NUOVO SCONTRO IN ACCIAIO INOX

Non sempre le cose più semplici sono le più facili
Nuovo scontro in acciaio inox, per scrocco serratura.

DP70121

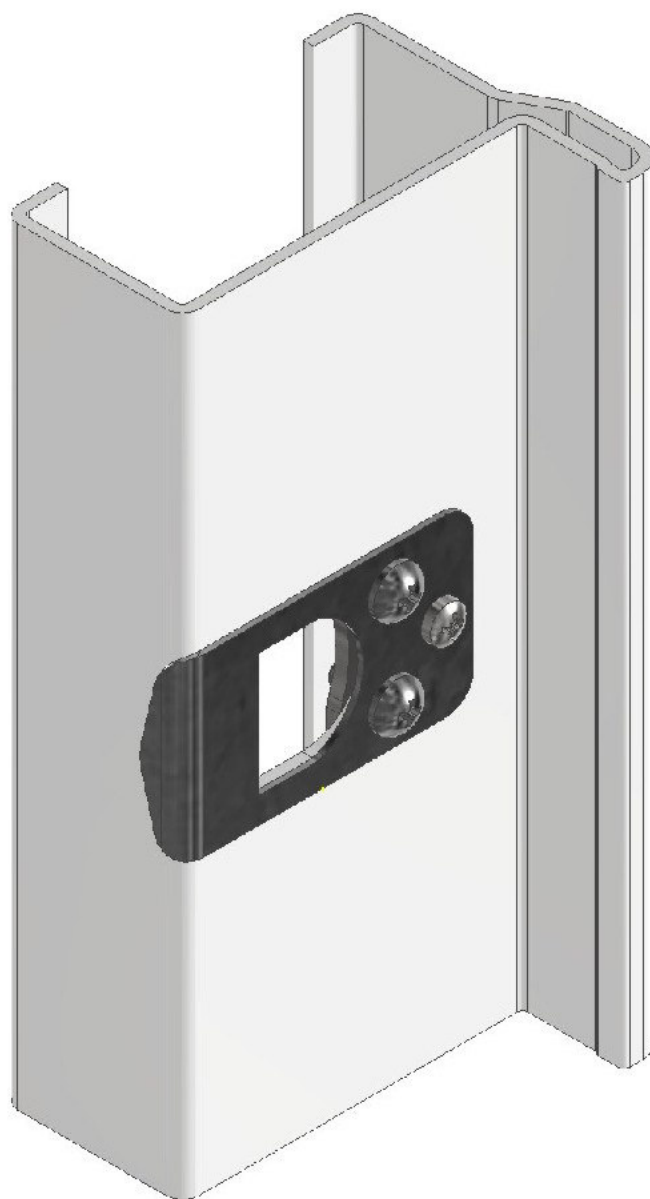
Questo scontro in acciaio inox è dotato di n.2 fori Ø4,5 mm per essere fissato al telaio con possibilità di registrazione orizzontale.

Il 3° foro Ø4 mm serve per fissare con una vite autofilettante in modo definitivo lo scontro nella giusta posizione impedendo all'anta di oscillare e far passare aria tra anta e telaio.
